Tryggvagata (Pósthússtræti-Grófin) og Naustin

Í tengslum við framkvæmdir við endurgerð Tryggvagötu er lagt til að:

Mynd 1 – Tryggvagata milli Pósthússtrætis og Grófarinnar, og Naustin norðan Tryggvagötu

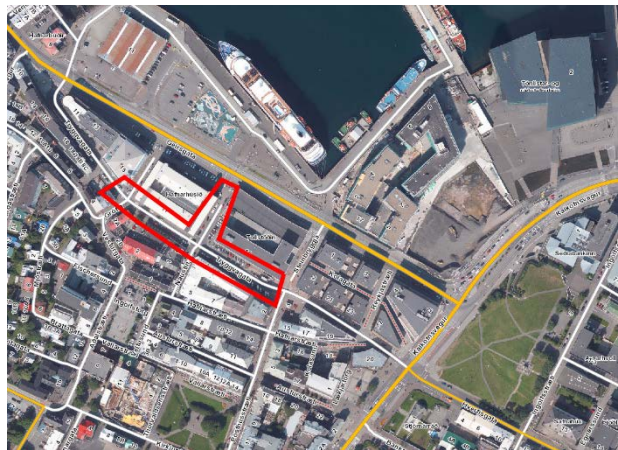
- Tryggvagata verði einstefna til vesturs frá Naustinni að Grófinni.
- Tvö bílastæði vestan Pósthússtrætis verði sérstaklega merkt fyrir hreyfihamlaða.
- Eitt stæði vestan Naustarinnar verði sérstaklega merkt fyrir hreyfihamlaða.
- Merkt verði stæði til vörulósunar austan Naustarinna.
- Að göngubverun yfir Tryggvagötu vestan Grófarinnar verði merkt sem gangbraut.
